対策箇所説明図

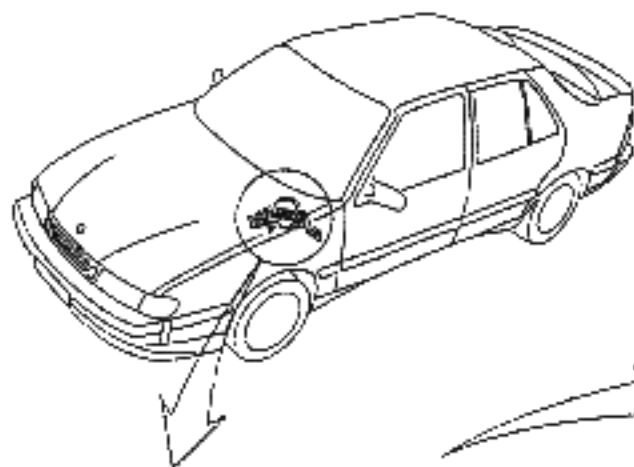
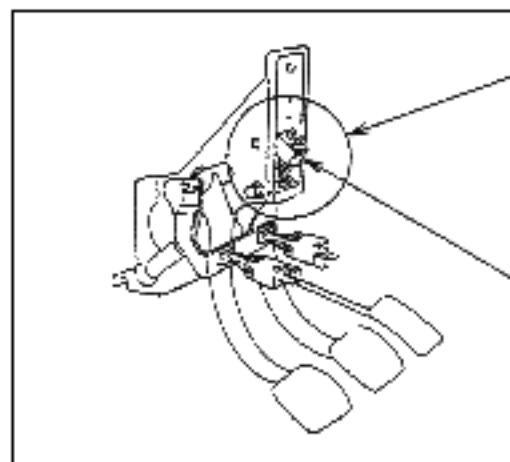
欠陥発生箇所

ブレーキスイッチが製造不良又は取付けが不適切なため、制動灯が点灯したままあるいは点灯しないおそれがある。

対策後	
 白色ペイント 識別：白色ペイントが塗布されている。	
対策内容	全車両、ブレーキスイッチを点検し、不良のもの又は取付け状態が不適切なものは良品と交換する。
